川内原子力発電所 1, 2号炉

運転期間延長認可申請

(審査会合における指摘事項の回答)

九州電力株式会社

(1号炉(外部遮蔽壁)の例)

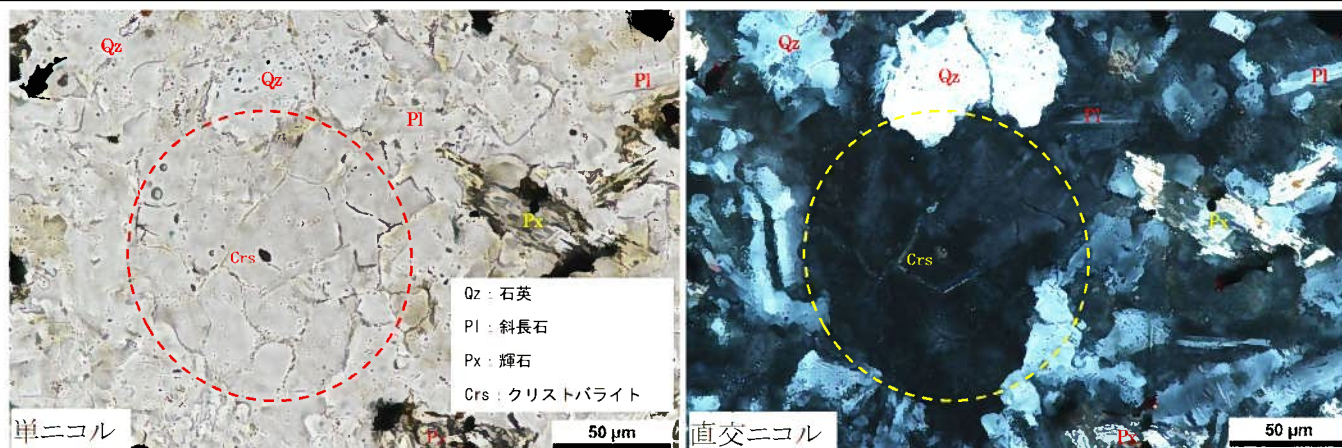
- 粗骨材に急速膨張性の反応性鉱物(クリストバライト等)が認められた。
⇒促進膨張試験の結果※1、急速膨張の可能性は低いと判断した(A)。

安山岩の石基部分を拡大して示す。反応性鉱物としてクリストバライトが確認された。クリストバライトは単ニコルで屋根瓦のような模様を示し、直交ニコルでは暗く観察される。大きくまとまった部分を破線内に示す。

※1 JCI-S-011-2017に基づき2020年に実施。判定基準※2(3ヶ月以上の促進養生後の膨張率が0.05%未満)に対し、膨張率は0.004%程度であった。

(2号炉(取水槽)の例)

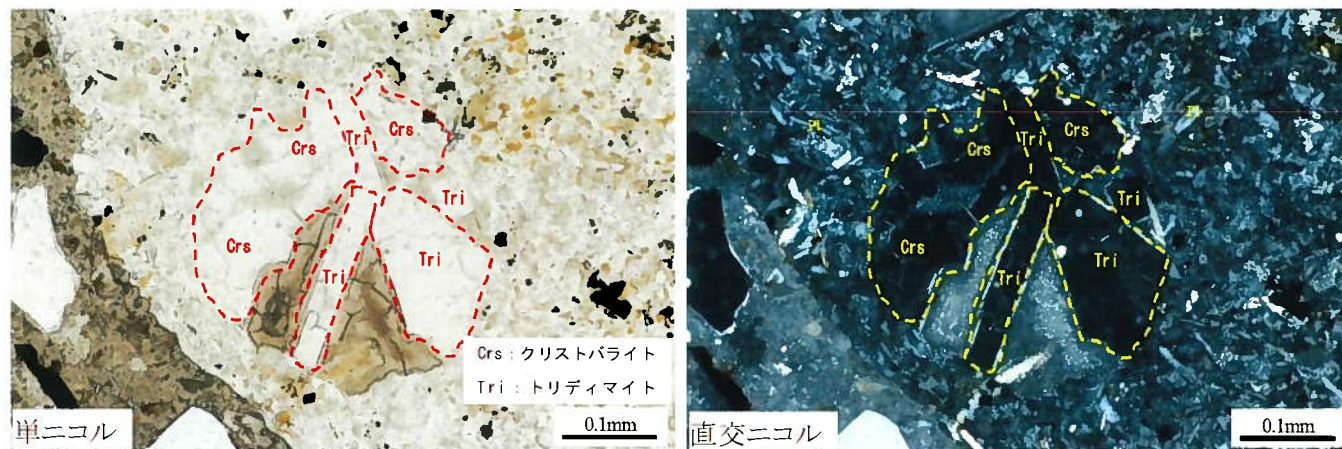
安山岩の石基部分を拡大して示す。反応性鉱物としてクリストバライトとトリディマイトが確認された。クリストバライトは単ニコルで屋根瓦のような模様を示し、直交ニコルでは暗く観察される。トリディマイトは薄板状や楔形をしており、直交ニコル下では双晶を示す。大きくまとまった部分を破線内に示す。

- 粗骨材に遅延膨張性の反応性鉱物(隠微晶質石英、微晶質石英)は認められなかった(B)。

遅延膨張性の反応性鉱物(取水槽 気中帯(1号炉)の例)

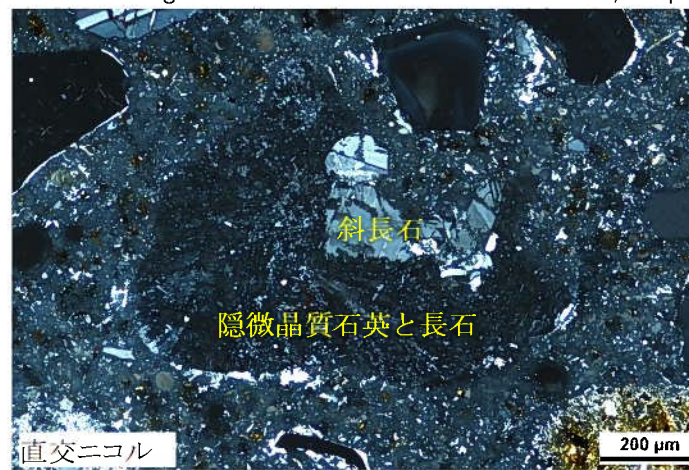
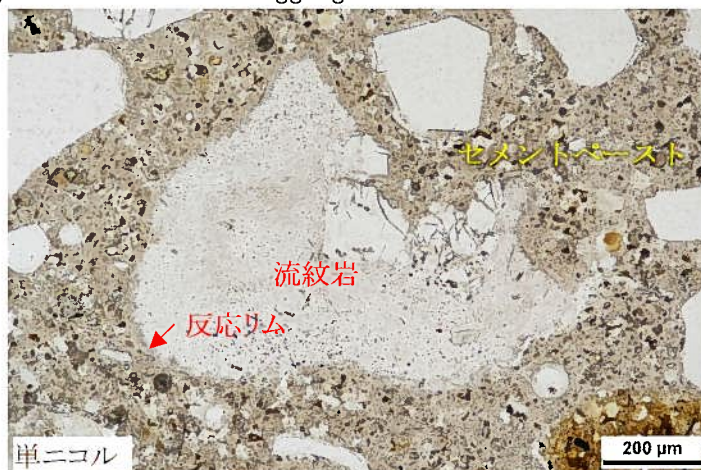
- ・ 「取水槽」の一部の部位(前頁の赤枠)において、海砂の一部である流紋岩の中に遅延膨張性の反応性鉱物(隠微晶質石英、微晶質石英)が認められた。

⇒促進膨張試験の結果※3、遅延膨張の可能性は低いと判断した。なお流紋岩以外については、遅延膨張性の反応性鉱物は認められなかった(Ⓑ)。

※3 アルカリ溶液浸漬法を2022年に実施。判定基準※4(21日で膨張率が0.1%未満)に対し、28日浸漬させても膨張率は0.069%程度であった。
